Mitsubishi Electric Corporation Industrial / Collaborative Robot

BFP-A6079-0360_A

MELFA Technical News

Subject: Notice on the addition of CE marking to batteries for compliance with EU Battery Regulation.

図2 変更例 (MR-BAT6V1)
Fig.2 Change Example (MR-BAT6V1)

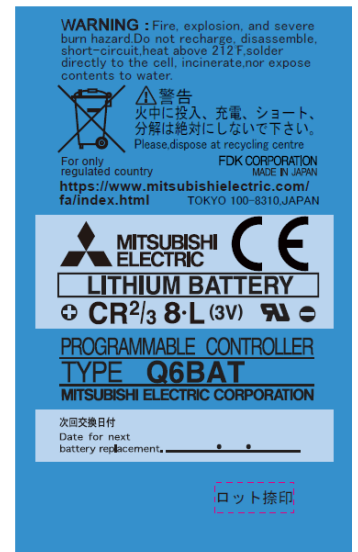
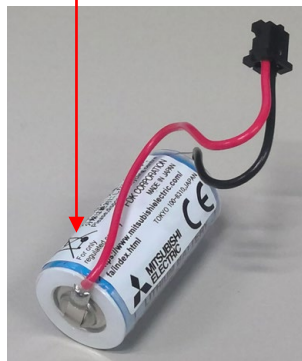
欧州電池規則の発行に伴い、電池本体のラベルにCEマークを追加する。
The CE mark will be added to the label of the battery itself based on EU battery regulations.

CEマークシール
CE Mark Sticker

図3 変更例 (Q6BAT)
Fig.3 Change Example (Q6BAT)

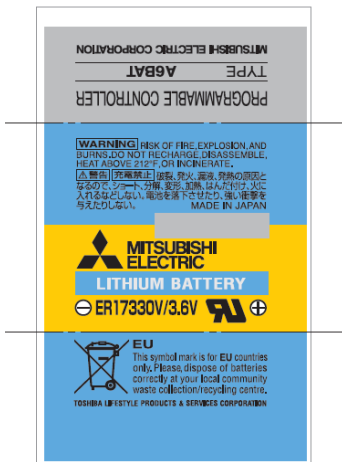
貼付シール / Sticker
